CORPORINOQUIA

Resolución No. 500.36.23 2194 *Fecha* 29 DIC 2023

"POR LA CUAL SE OTORGA UN PERMISO AMBIENTAL Y SE TOMAN OTRAS DETERMINACIONES"

Figura 4.1. Estructura de descarga costado izquierdo aguas abajo Caño Arietes

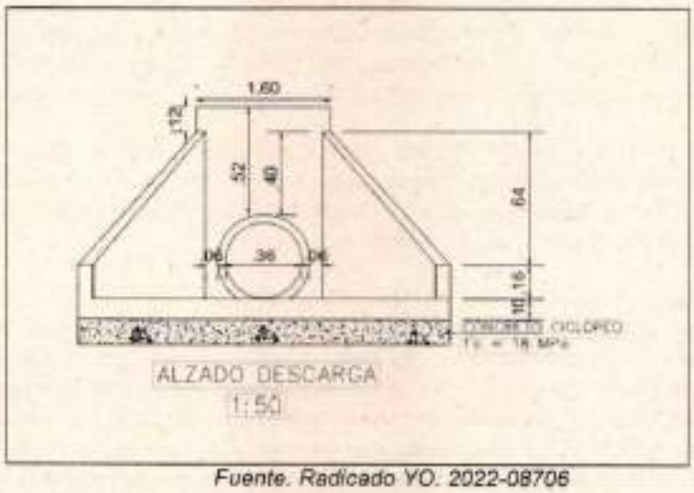
Punto 1: Estructura de descarga que se construirá al costado izquierdo del cauce del caño Arietes aguas abajo corresponde a una estructura en concreto reforzado a la cual llega una tubería final de vertimiento de diámetro de 0.36 m y la cual se detalla en la Figura 4.1:

La obra que se pretende construir en este punto sobre el cauce del caño Arietes aguas abajo es una estructura de descarga proyectada para realizar el vertimiento de las aguas de la red existente de alcantarillado pluvial del municipio de Villanueva en el tramo que comprende entre los pozos 1 al 11; haciendo un análisis de los beneficios que trae la construcción de la misma, teniendo en cuenta que con la construcción de esta obra se hace control a las posibles afectaciones por inundación de los predios sobre la zona urbana que colindada con este eje vial, en consecuencia de ello se evaluó la viabilidad de autorizar la Ocupación de Cauce

Figura 4.2. Estructura de descarga costado izquierdo aguas abajo Caño Arietes

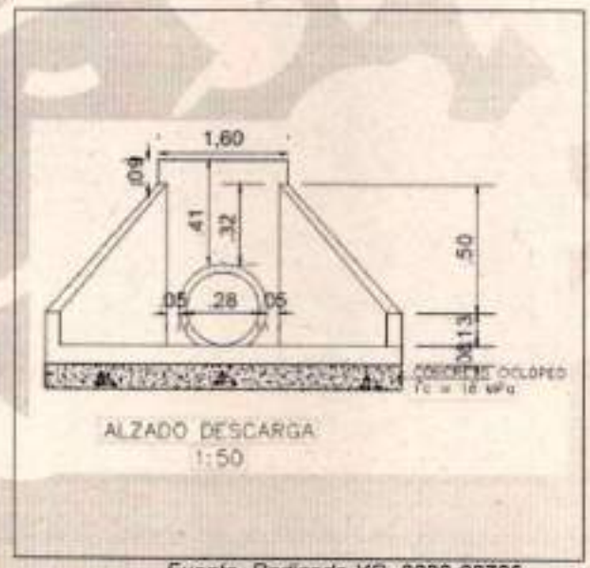
Punto 2: Estructura de descarga que se construirá sobre el costado derecho del caño Arietes aguas abajo corresponde a una estructura en concreto reforzado cuyo diámetro de la tubería de descarga será de 0.28 m tal como se detalla en la Figura 4.2:

La obra que se pretende construir en este punto sobre el cauce del caño Arietes aguas abajo es una estructura de descarga proyectada para realizar el vertimiento de las aguas lluvias que se depositan sobre el tramo en entrada de la vía antes del cruce del puente sobre el caño Arietes en el sentido Yopal – Villanueva. Estará ubicada al costado derecho del cauce aguas abajo.
